N° Dossier : 047 230 22 B0003  
PC

**OBJET : Avis sur le projet d'une centrale photovoltaïque au lieu-dit Clausènes**

**Objet** : Observations du Service départemental d'incendie et de secours.  
**Réf.** : Votre demande d'avis en date du 15/03/2022 reçue le 07/04/2022  
**PJ** : Un dossier en retour

**Avis de la Mission Régionale d'Autorité environnementale  
de Nouvelle-Aquitaine relatif à un  
projet de parc photovoltaïque au sol  
à Saint-Aubin et Savignac-sur-Lèze (47)**

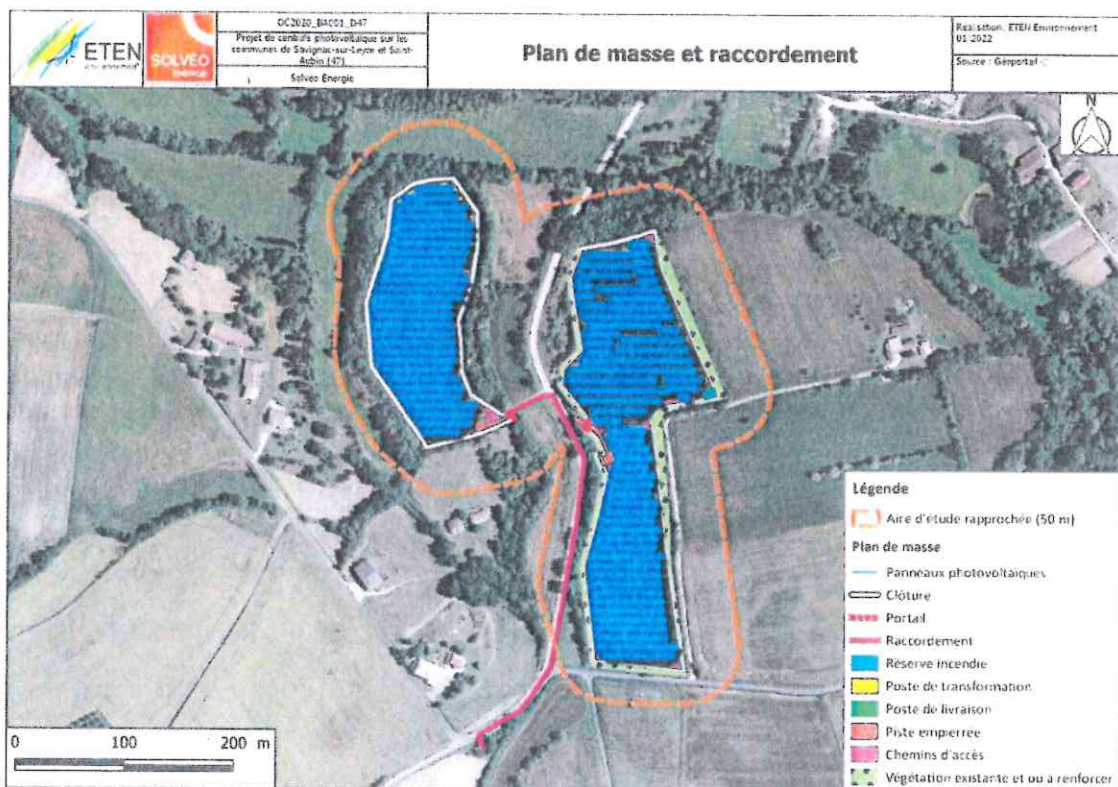
Le raccordement du parc photovoltaïque au réseau public d'électricité est envisagé en coupure d'artère, en 20 000 V, au poste de transformation situé à 450 m au sud du site. Le linéaire de raccordement estimé à ce stade du projet est ainsi d'environ 450 m, en bord de route ou de chemin. Le plan de masse du projet solaire est repris en figure n°2 ci-après.

Figure n°3 – Profils altimétriques de l'aire d'étude (source : page 49)

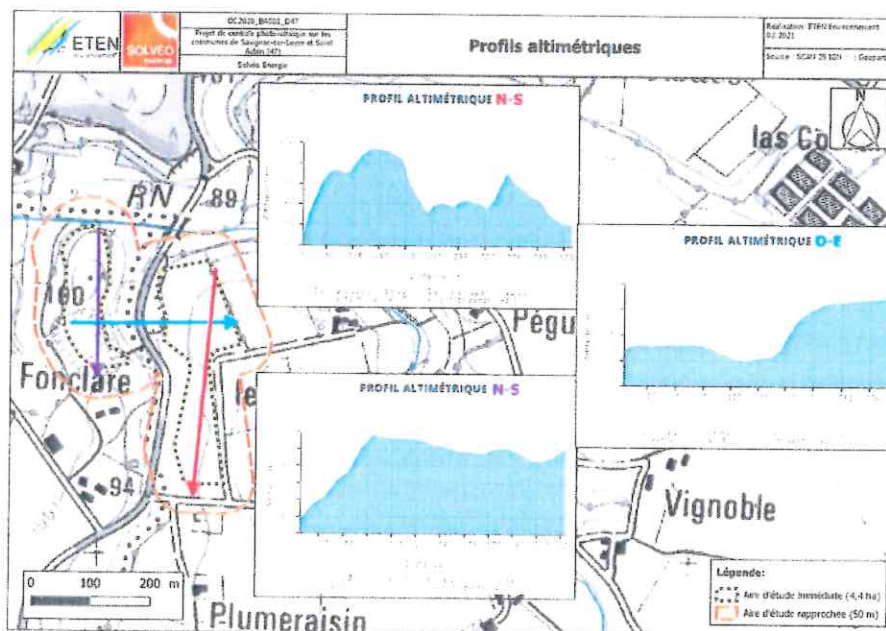
Le site du projet a une altitude comprise entre 89 m et 103 m. Sa pente varie en moyenne entre 3 et 7 % et peut atteindre 45 % localement, en lien avec l'activité de carrière. Les profils altimétriques sont illustrés sur la figure n°3 ci-après.

Figure n°4 – Topographie des aires d'étude (source : page 71)

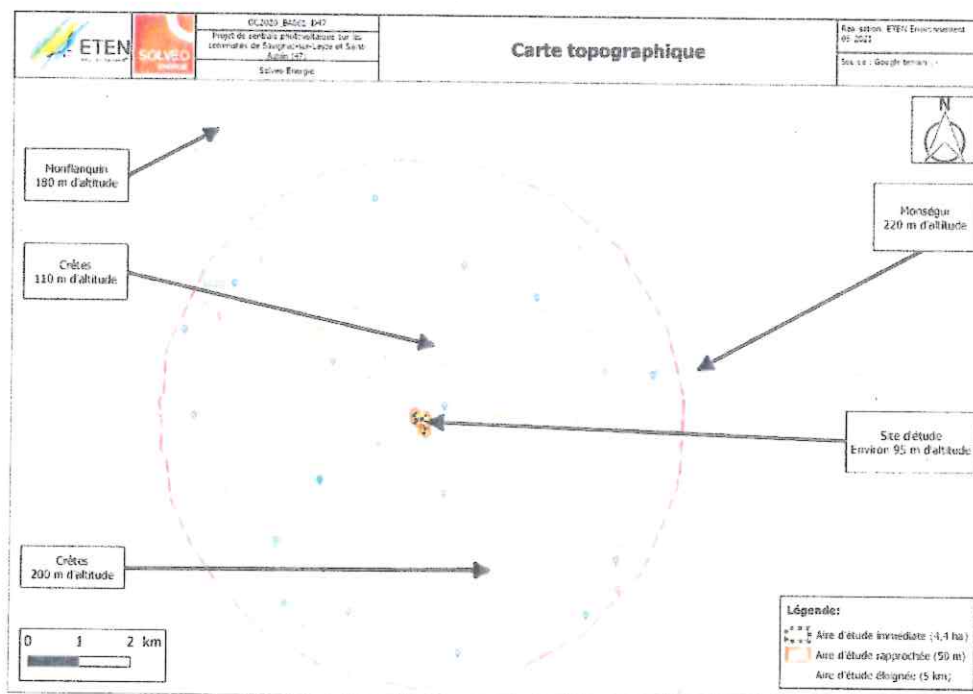
Le site d'étude est situé à une altitude relativement basse au sein de cette entité paysagère, ce qui permet une vue dégagée des environs sur les deux parties du site d'étude, voir topographie des aires d'étude illustrée sur la figure n°4 ci-avant.
